INFORME DE AUDITORÍA INTERNA BASADA EN RIESGOS
NIVEL CENTRAL
OFICINA DE CONTROL INTERNO

PROCESO SUBGERENNCIA ADMINISTRATIVA Y FINANCIERA	**SUBPROCESO** GESTION DE RECURSOS FISICOS	
TIPO DE PROCESO **MISIONAL ____ APOYO __X___ ESTRATÉGICO _____ EVALUACIÓN Y CONTROL _____**		
ÁREA AUDITADA GERENCIA SECCIONAL CUNDINAMARCA		
UNIDAD AUDITABLE NORMA TÉCNICA COLOMBIANA NTC 6047 DE 2013		
TIPO DE AUDITORÍA: **Auditoría Interna _X_ Auditoría de Cumplimiento ___ Auditoría de seguimiento ____** **Auditorías específicas: ____ Auditorías de sistemas o de TIC: ____ ¿Cuál? _____**		
LUGAR DE DESARROLLO DE LA AUDITORÍA **Oficinas Nacionales __ Gerencia Seccional _X_ Oficina Local ____ PAPF ____ Otro ____** **¿Cuál? _____**		
FORMA DE DESARROLLO DE LA AUDITORÍA: Presencial ____ Remota ____ Mixta __x__		
VIGENCIA: 2026		
FECHA DE INICIO: 28/04/2026	**FECHA DE FINALIZACIÓN:** 11/05/2026	
TIPO DE INFORME:	Preliminar ____ Definitivo: **X**	Fecha: 28/07/2026

Desarrollar la auditoría de cumplimiento de la Norma Técnica Colombiana NTC 6047:2013 que establece los criterios y requisitos de accesibilidad y señalización para los espacios físicos destinados al servicio al ciudadano; con el fin de verificar,

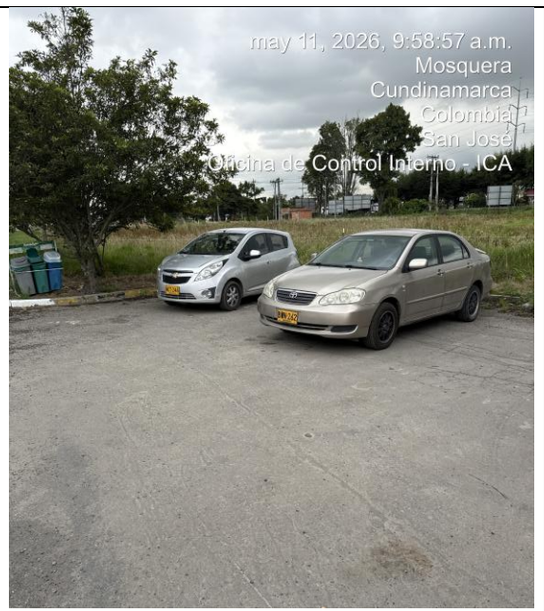
Observación No. 1: INCUMPLIMIENTO A LA NORMA NTC 6047 DE 2013 EN SU NUMERAL 6.2. ESPACIOS RESERVADOS PARA ESTACIONAMIENTO ACCESIBLE QUE INDICA QUE: *"Hasta 50 espacios de estacionamiento; debe haber dos espacios reservados para estacionamiento accesible."*

Se evidenció que actualmente se encuentran con 22 espacios para estacionamiento de vehículo sin que existan cupos reservados para personas en situación de discapacidad:

- Se sugiere que de acuerdo con la norma NTC 6047 de 2013 en su numeral 6.2. Numero de espacios reservados para estacionamiento accesible, ascienda el número de cupos para personas en situación de discapacidad, es decir, de DOS (02) cupos.

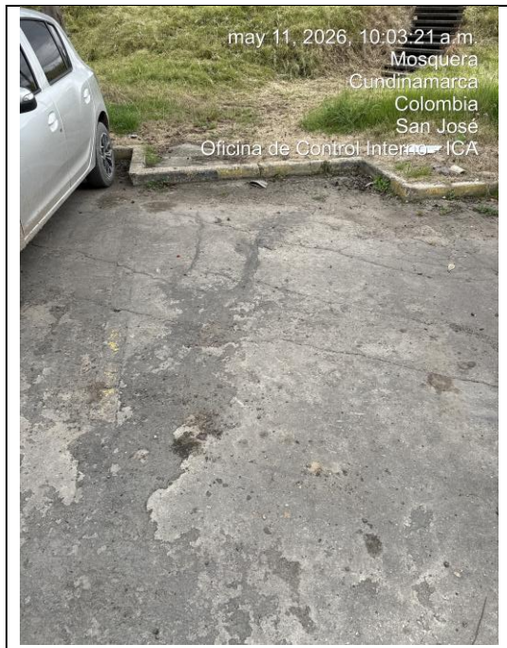
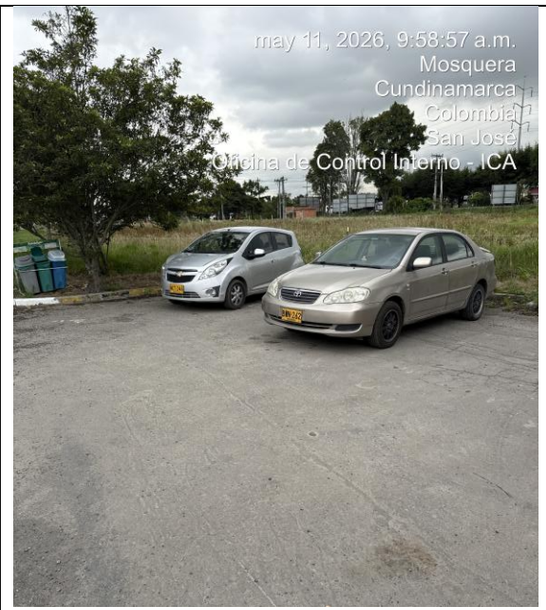
Observación No. 2: INCUMPLIMIENTO A LA NORMA NTC 6047 DE 2013 EN SU NUMERAL 6.3. ESTACIONAMIENTO PARA AUTOMOVILES QUE INDICA QUE: *"El ancho mínimo del espacio de estacionamiento para un automóvil debe ser 3 900 mm, y la longitud mínima debe ser 5 400 mm. Este ancho mínimo incluye el área de transferencia al lado del automóvil, de 1 500 mm como mínimo"*

Se evidenció que las medidas de los estacionamientos vehiculares corresponden a 2.400 mm de ancho y de 4.450 mm de longitud, siendo inferior al estacionamiento accesible que relaciona la norma en el numeral 6.3

- Se sugiere que de acuerdo con la norma NTC 6047 de 2013 en su numeral 6.3. los dos espacios que deben ser respetados para estacionamiento accesible, cumplan con la Norma NTC 6047 preservando un ancho de ser 3 900 mm, y la longitud mínima debe ser 5 400 mm. Este ancho mínimo incluye el área de transferencia al lado del automóvil, de 1 500 mm como mínimo.

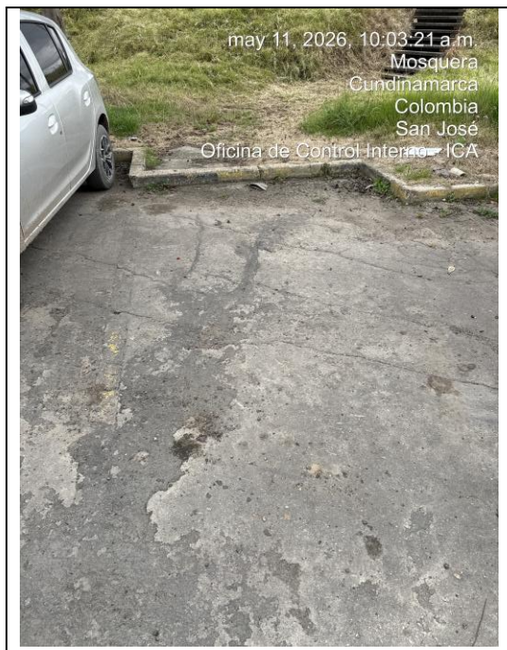
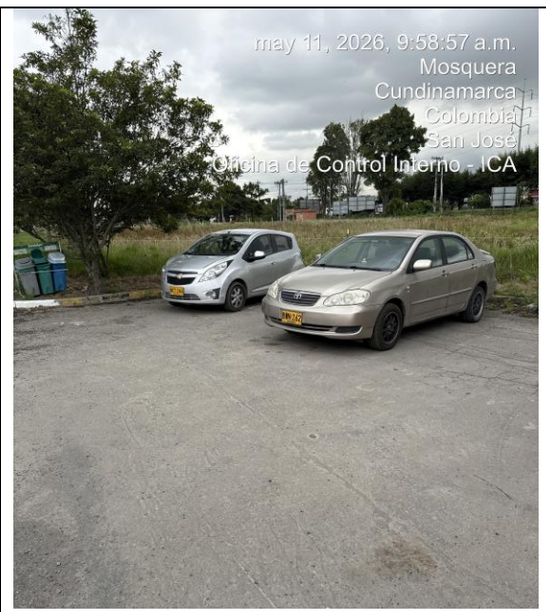
Observación No. 3: INCUMPLIMIENTO A LA NORMA NTC 6047 DE 2013 EN SU NUMERAL 6.5. SEÑALIZACION QUE INDICA QUE: *"Los espacios reservados para estacionamiento accesible deben estar marcados en el pavimento con el símbolo internacional de acceso NTC 4139"*

Se evidenció que en la zona de estacionamientos carece de señalización horizontal, tanto los estacionamientos accesibles como para los estacionamientos convencionales.

- Se sugiere que de acuerdo con la norma NTC 6047 de 2013 en su numeral 6.5. los dos espacios que deben ser respetados para estacionamiento accesible deben ser demarcados con el símbolo internacional de acceso.
- Se sugiere de igual forma demarcar los estacionamientos convencionales.

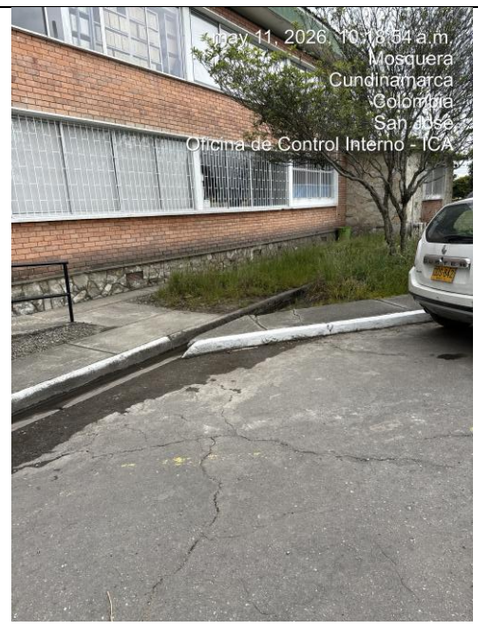
Observación No. 4: INCUMPLIMIENTO A LA NORMA NTC 6047 DE 2013 EN SU NUMERAL 7.2. SENDEROS A LA EDIFICACION QUE EXPRESA QUE: *"El diseño y la construcción del sendero o la ruta a la edificación desde el límite del sitio o desde el área de estacionamiento deberían permitir que todas las personas puedan aproximarse, entrar y salir de la edificación"*

Se evidenció que desde la zona de estacionamiento a la entrada principal, cuenta con escaleras y rampa. No obstante, el sendero entre el estacionamiento y la rampa no es de libre acceso, toda vez que se encuentra una diferencia de nivel de 40 cm por altura del anden.

- Se sugiere que de acuerdo con la norma NTC 6047 de 2013 en su numeral 7.2. se pueda implementar una rampa que conecte el nivel 0 del piso (rasante) con el nivel del andén para garantizar la accesibilidad de personas con movilidad reducida.

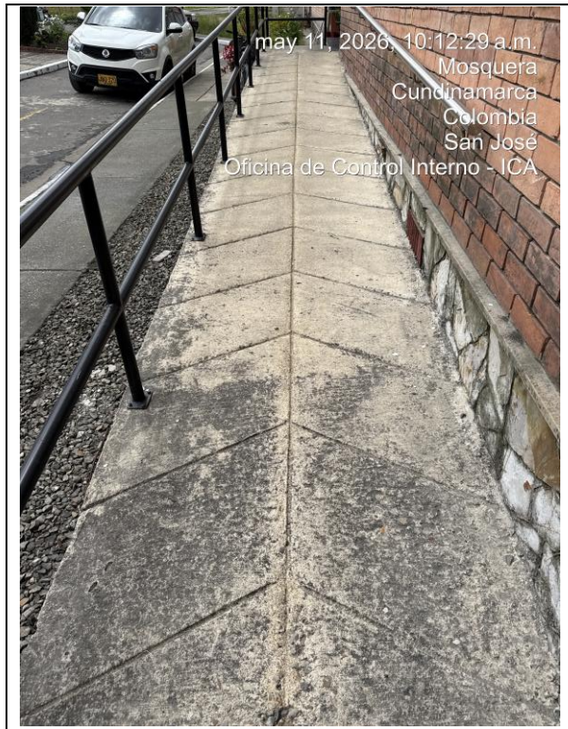
Observación No. 5: INCUMPLIMIENTO A LA NORMA NTC 6047 DE 2013 EN SU NUMERAL 10. RAMPAS AL INTERIOR DE LAS EDIFICACIONES QUE EXPRESA QUE: *"para evitar tropezones y caídas durante una evacuación, en caso de emergencia, el gradiente máximo permisible dentro de una edificación debería ser de 1 en 15 (67 mm/m, 6,7 %)."*

Se evidenció que, en las rampas internas, posee una pendiente superior al 9%, y que a su vez, no cuenta con defensa a lo largo de las rampas ni pasamanos. De igual forma, representa alto riesgo la utilización de la misma debido a que las bajantes de la cubierta de los bloques adyacentes caen sobre el pasillo y la rampa.

- Se sugiere que de acuerdo con la norma NTC 6047 de 2013 en su numeral 10, se modifique la pendiente de las rampas internas de acuerdo con la pendiente máxima establecida de 6.7%
- De igual manera se sugiere hacer la reubicación de las bajantes en PVC, ya que estas recolectan el agua de las cubiertas de tal modo que drena el agua sobre el pasillo y rampas generando riesgo de caída no solo por exceso de porcentaje en pendiente, sino además por riesgo de caída a causa del drenaje de aguas.

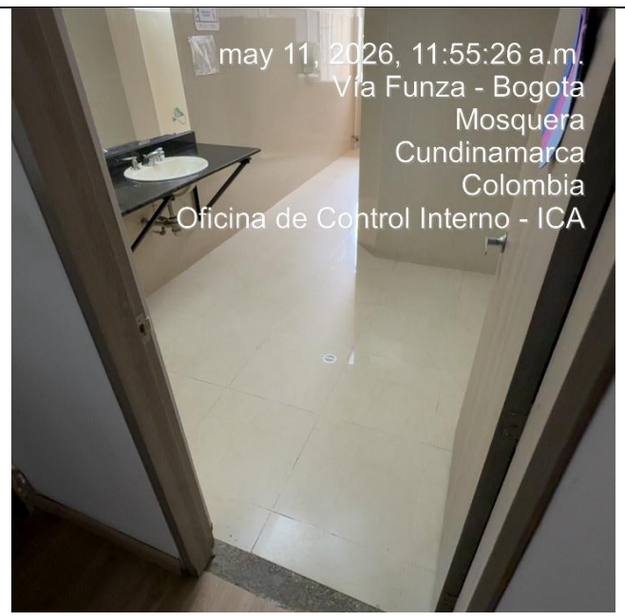
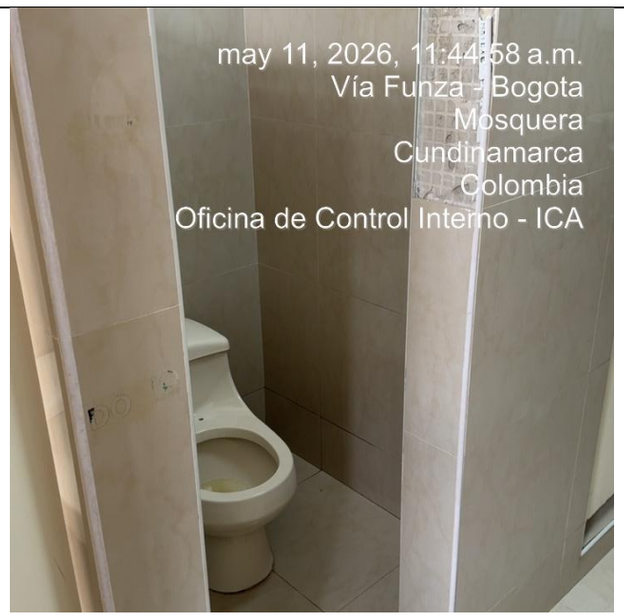
Observación No. 6: INCUMPLIMIENTO A LA NORMA NTC 6047 DE 2013 EN SU NUMERAL 12.3. PERFIL DE PASAMANOS QUE EXPRESA QUE: *"debe estar localizado para obtener un espacio libre mínimo de 40 mm desde una pared adyacente u otra obstrucción"*

Se evidenció que, en la rampa externa donde tiene pasamanos metálico, se encuentra instalado el pasamanos debajo de la cornisa llamada también Alféizar que obstruye la utilización del pasamanos.

- Se sugiere que de acuerdo con la norma NTC 6047 de 2013 en su numeral 12.3, Se reubique el pasamanos dejándolo saliente de la cornisa para que sea útil para el tránsito de las personas que hacen uso de la rampa.

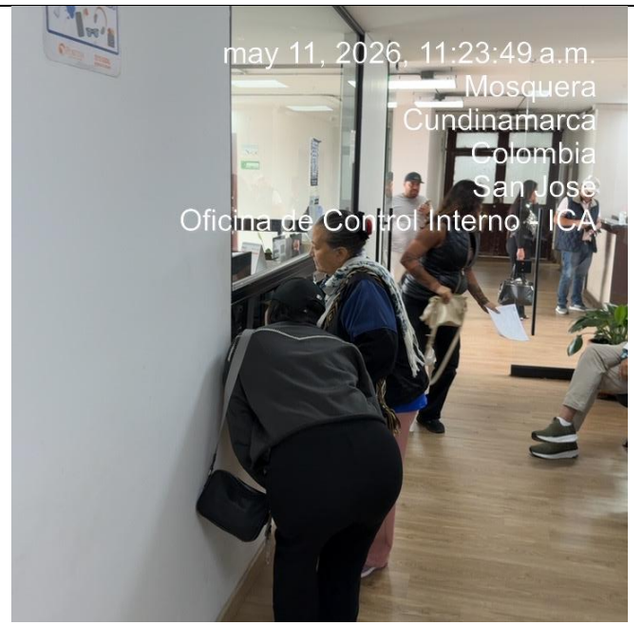
Observación No. 7: INCUMPLIMIENTO A LA NORMA NTC 6047 DE 2013 EN SU NUMERAL 16.1. PUERTAS Y SUS ACCESORIOS QUE EXPRESA QUE: *"El ancho no obstruido de las puertas debe ser de mínimo 800 mm; se recomiendan 850 mm o más, para cuando se provee el uso de sillas de rueda eléctricas."*

Se evidenció que, en varias de las puertas de acceso a los baños de atención al ciudadano (primer piso) y oficinas del primer piso, las puertas tienen un ancho libre de 750 mm.

- Se sugiere que de acuerdo con la norma NTC 6047 de 2013 en su numeral 16.1, Se realicen las adecuaciones pertinentes para que el ancho libre de las puertas sea de al menos 850 mm.

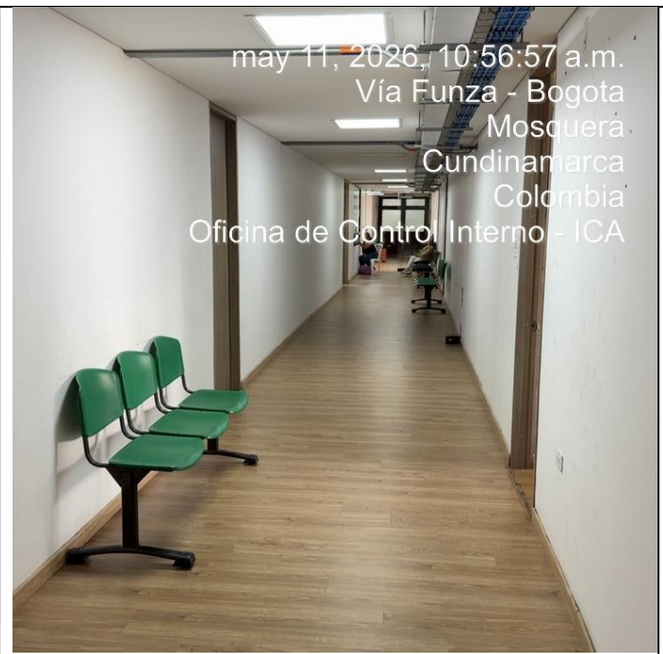
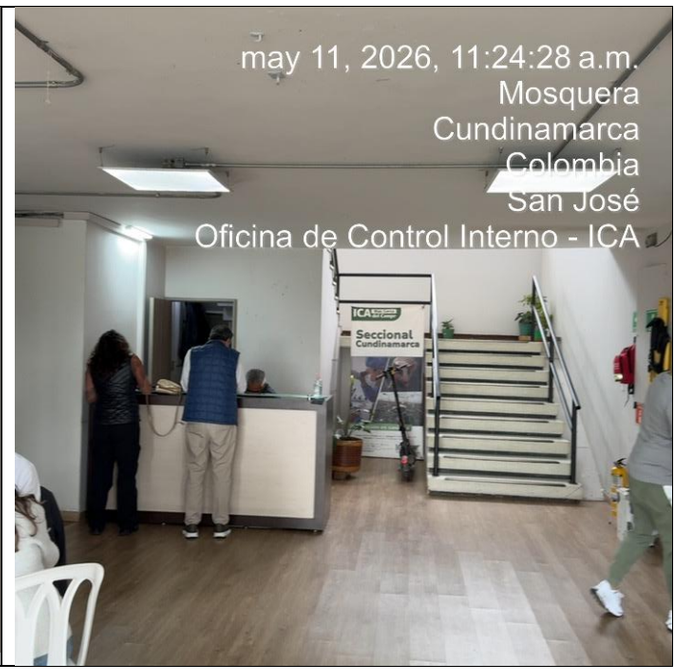
Observación No. 8: INCUMPLIMIENTO A LA NORMA NTC 6047 DE 2013 EN SU NUMERAL 20.3 ESPACIO PARA MANIOBRAR QUE EXPRESA QUE: *"Los mostradores y los escritorios deberían ser accesibles por ambos lados para usuarios de sillas de ruedas. Se debe proporcionar un espacio de maniobra despejado de al menos 1 500 mm de diámetro al frente del mostrador en el lado del recepcionista y en el lado del visitante; se prefieren 1 800 mm de diámetro."*

Se evidenció que, el espacio de maniobra en los módulos de atención al ciudadano es sobre el pasillo que tiene 180 mm de ancho, y que el espacio libre es apenas de 120 mm ya que se cuenta con asientos de espera sobre el mismo pasillo.

- Se sugiere que de acuerdo con la norma NTC 6047 de 2013 en su numeral 20.3, se reubiquen los espacios de módulo de atención al ciudadano garantizando los espacios de maniobra y la altura del nivel del mostrador.

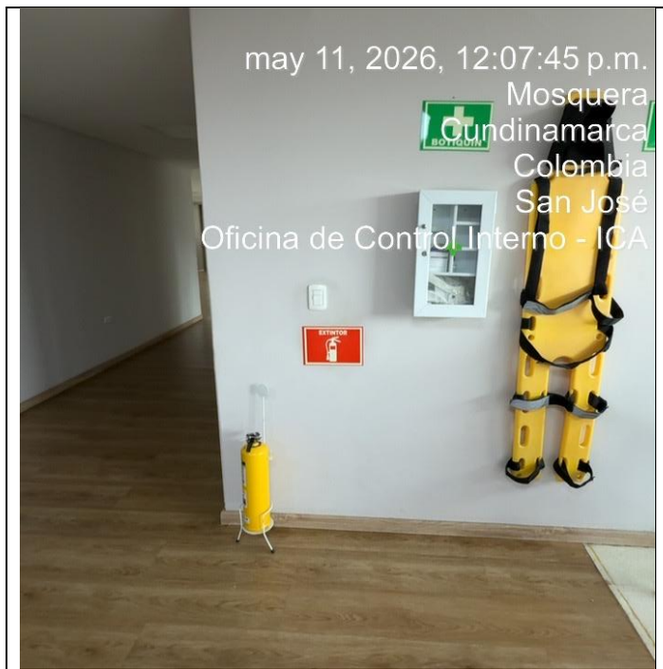
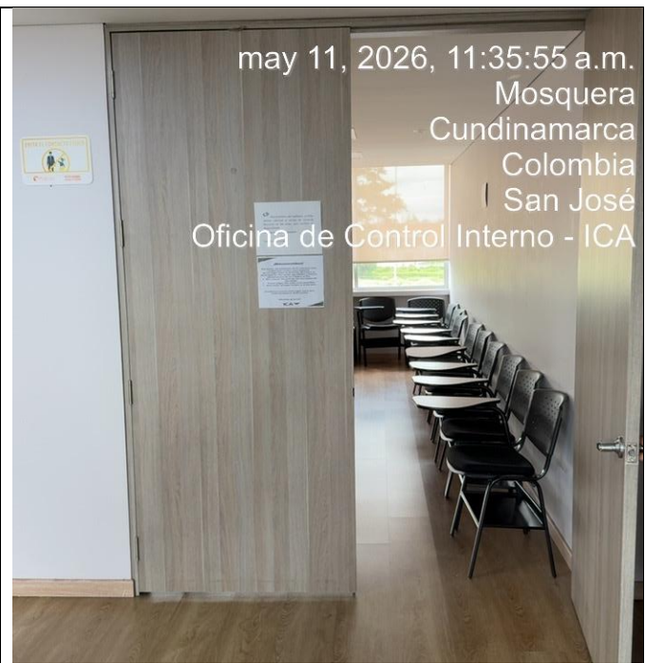
Observación No. 12: INCUMPLIMIENTO A LA NORMA NTC 6047 DE 2013 EN SU NUMERAL 24.14 ALARMAS QUE EXPRESA QUE: *"Se debe colocar una alarma de asistencia que se pueda alcanzar desde los asientos de los vestidores o de la ducha, desde el sanitario y por una persona tendida en el piso, en todos los baños accesibles e instalaciones sanitarias accesibles. Esta alarma debería estar conectada a un punto de ayuda de emergencia o a donde un miembro del personal pueda brindar asistencia."*

Se evidenció que, en los baños de atención al ciudadano ubicados en el primer piso no se encontraron baños accesibles que tuvieran alarma de advertencia de emergencia.

- Se sugiere que de acuerdo con la norma NTC 6047 de 2013 en su numeral 24.14, se realice la adecuación de baños accesibles con la instalación de la alarma de advertencia de emergencia conforme a la normativa.

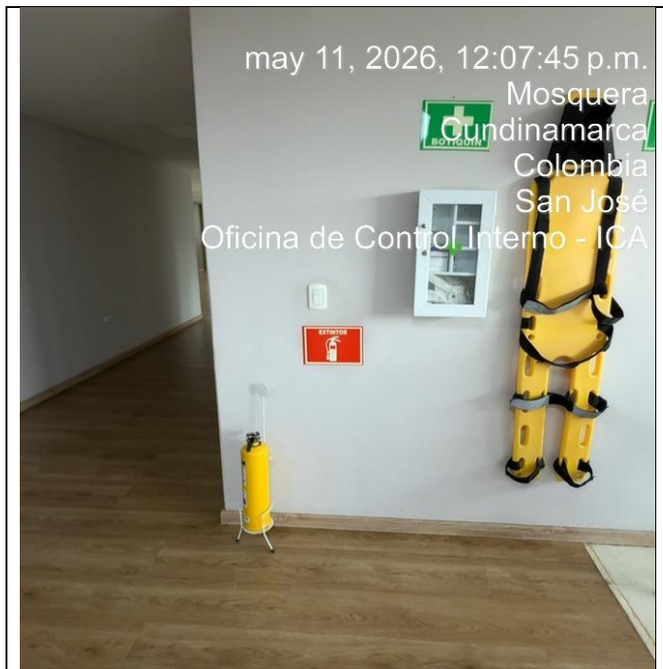
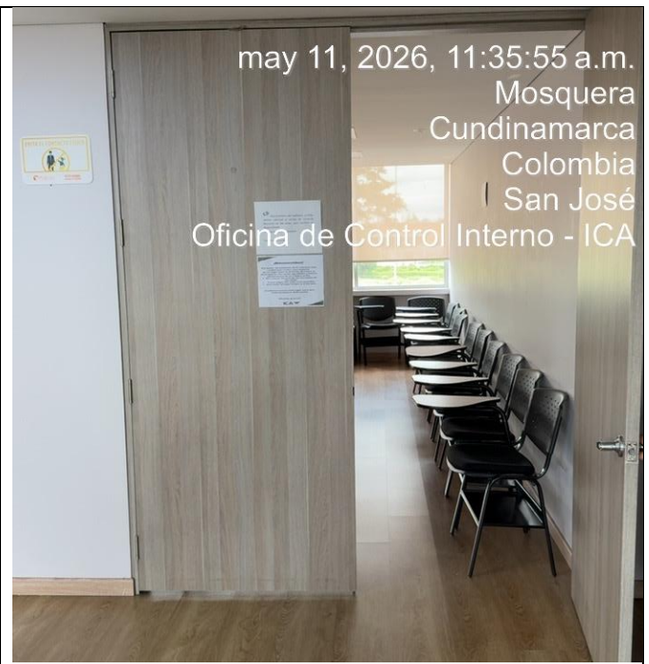
Observación No. 14: INCUMPLIMIENTO A LA NORMA NTC 6047 DE 2013 EN SU NUMERAL 45.1 GENERALIDADES PARA LA SEÑALIZACION QUE EXPRESA QUE: *"Las señales deben estar bien iluminadas, claras y legibles, se deben colocar a una altura consistente. Para alturas, véase el numeral 45.7.3. La información de la señalización mediante texto debe complementarse con símbolos gráficos para facilitar su comprensión por todas las personas. Para los símbolos gráficos, véase numeral 45.8. Las señales se deben fabricar con materiales robustos y deben ser fáciles de cambiar, limpiar y reparar.)."*

Se evidenció que, en general, el material de las señales es en papel carta, y no cumplen con las Normas ISO 3864-1 e ISO 3864-2 en ninguna parte de la sede principal de la Gerencia Seccional Cundinamarca

- Se sugiere que de acuerdo con la norma NTC 6047 de 2013 en su numeral 45.1, se implementen las acciones correctivas mediante la inclusión de la señalización en acrílico.
